Mission régionale d'autorité environnementale
ÎLE-DE-FRANCE

**Avis délégué
de la Mission régionale d'autorité environnementale d'Île-de-
France sur le projet de rénovation urbaine
du Haut du Mont-Mesly situé à Créteil (94)**

N°MRAe 2021 - 451

**Avis délégué
de la Mission régionale d'autorité environnementale d'Île-
de-France sur le projet de rénovation urbaine
du Haut du Mont-Mesly à Créteil (94)**

FIGURE 3: PLAN MASSE DU PROJET. EN HAUT : PROJET DE 2018 (SOURCE EI 2018 P. 28), EN BAS : PROJET 2021 (EI 2021 P. 30)

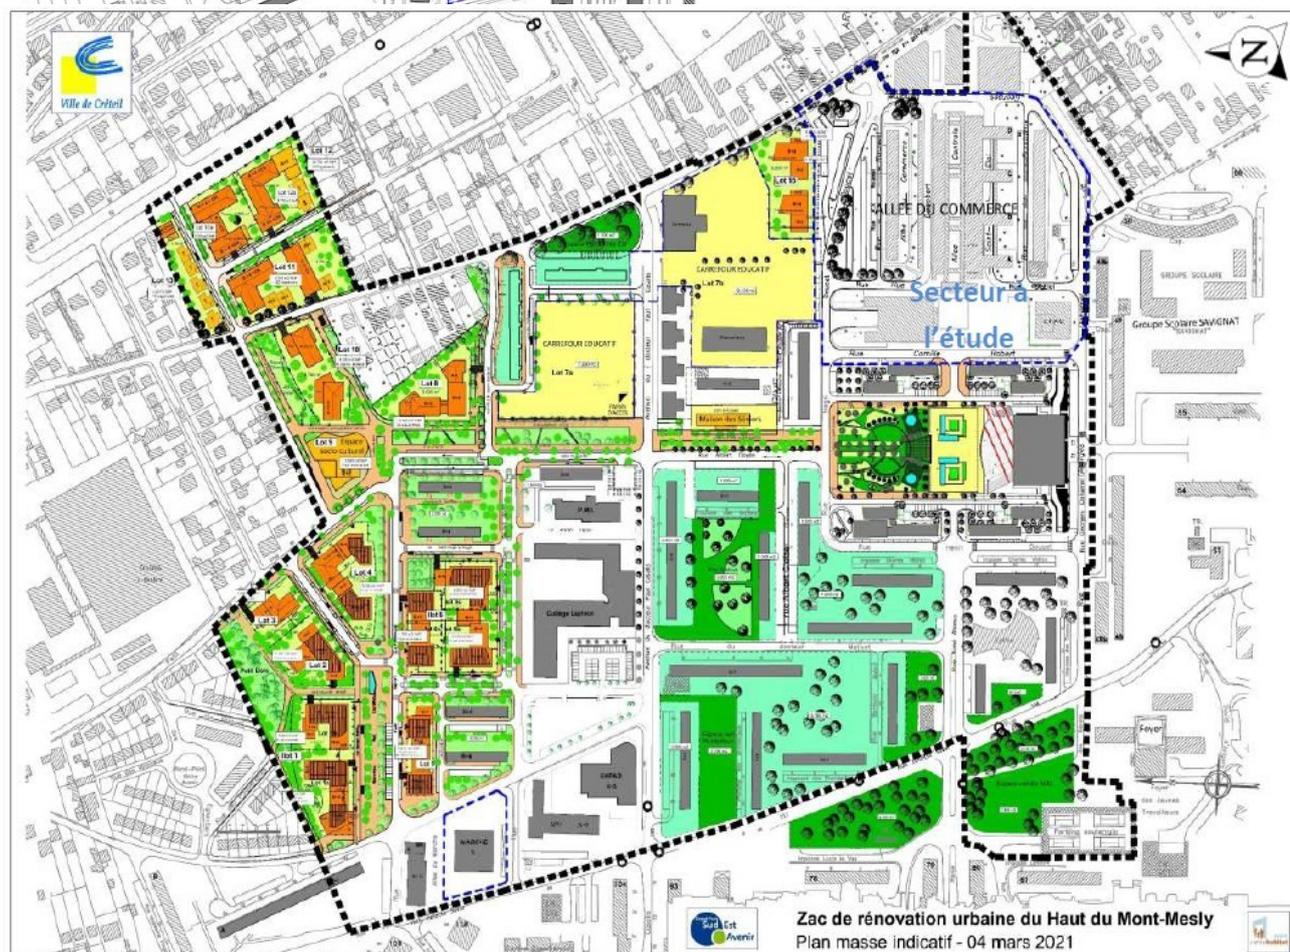
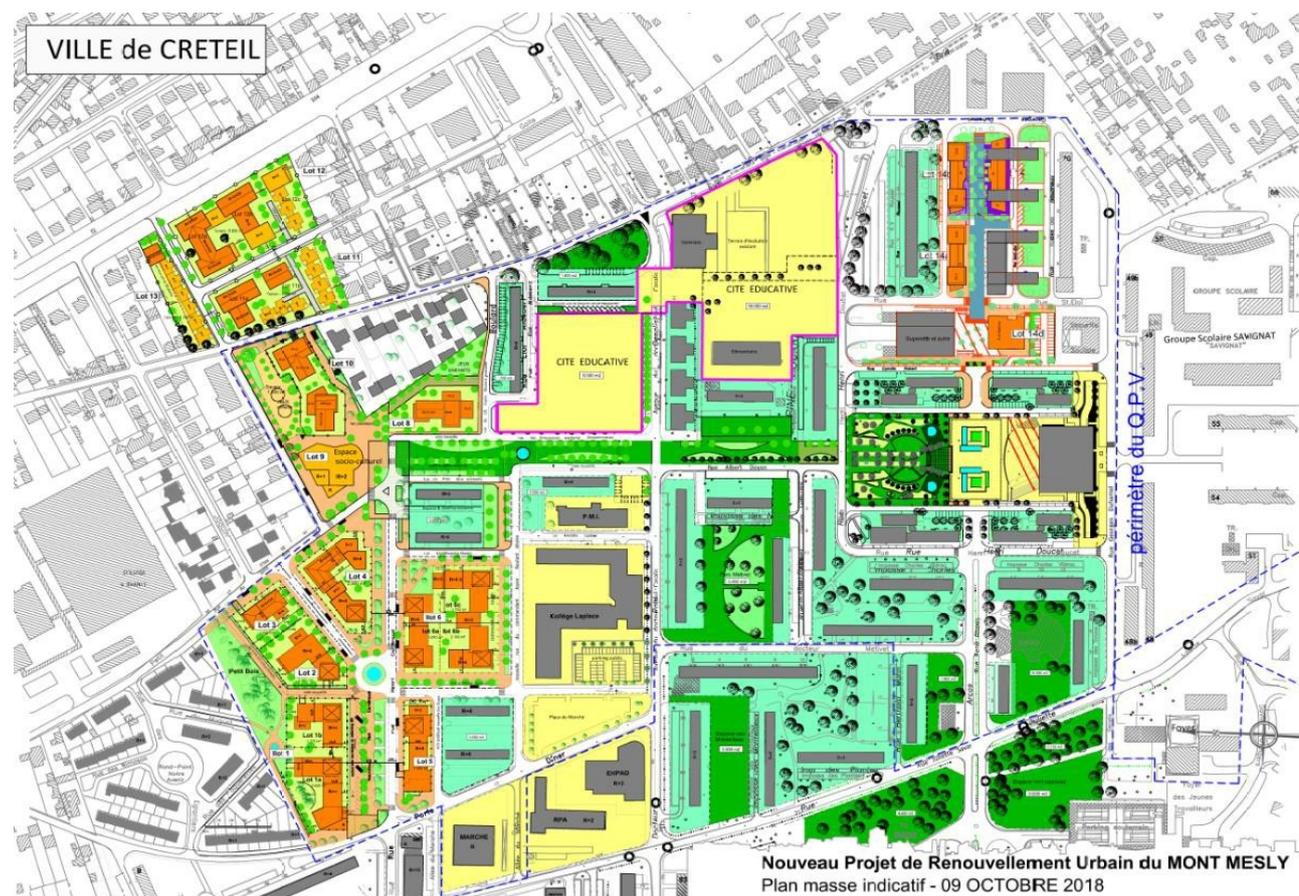
La MRAe souligne que, mise à part l'abandon du projet d'aménagement initial du secteur de l'allée du Commerce, redéfini comme secteur encore à l'étude, la comparaison entre le plan masse de 2018 et celui de 2020 (figure 3, ne fait pas apparaître de grandes évolutions dans la programmation des espaces publics

- **actualiser l'étude d'impact quand le projet d'aménagement de l'allée du Commerce aura été défini et mettre cette actualisation à la disposition du public ;**
- **clarifier et approfondir les données sur l'état actuel des démolitions ;**

Figure 1: Nouveau plan de masse du projet avec indication de la zone modifiée (source : note évolution du projet).

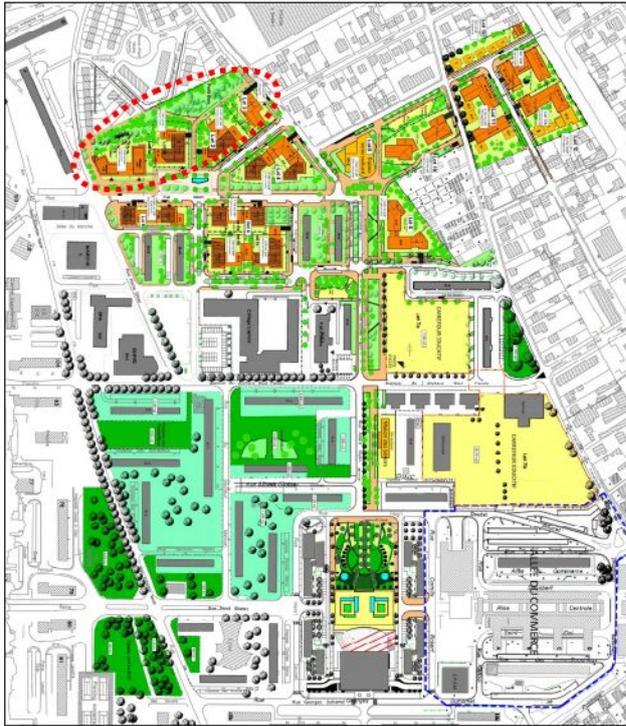
Néanmoins, certains compléments et plans de masse, schémas et coupes (p. 237 par exemple) ne prennent pas tous en compte l'évolution liée au lot 1a, même si cette évolution est mineure.

Le déplacement de l'îlot 1a est modéré, mais modifie le « Mail Cardinaud » qui devient la « Place Centrale des Fontaines ». L'étude d'impact ne permet pas d'apprécier si ce changement porte atteinte au parti paysager global du projet. La MRAe note que la notice paysagère a bien été annexée à l'étude d'impact, ce qui est positif.

(1) La MRAe recommande d'actualiser l'étude d'impact pour intégrer pleinement la modification sur le lot 1a et répondre à l'ensemble des recommandations formulées dans ses avis précédents.
